改善箇所説明図

トレイラワークス TWJ40L

トレイラワークス TWJ52L

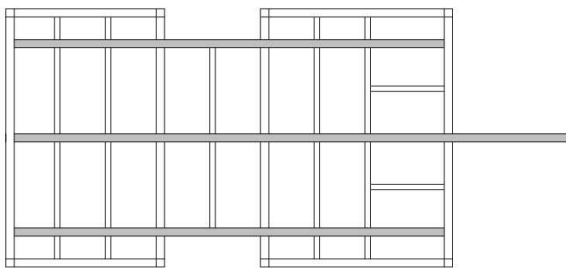
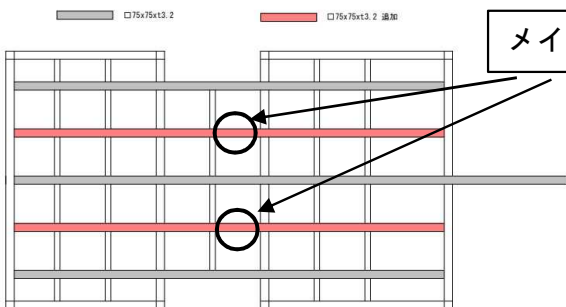
車枠において、強度の検討が不適切であった為、車枠の強度が不足している箇所がある。そのため、走行時の振動等により亀裂や変形が生じ、最悪の場合フレームが折損し、走行不能となるおそれがある。

全車両、車枠にメインフレームを追加する。

識別：作業完了車には、追加部品に灰色の識別ペイントを塗布する。
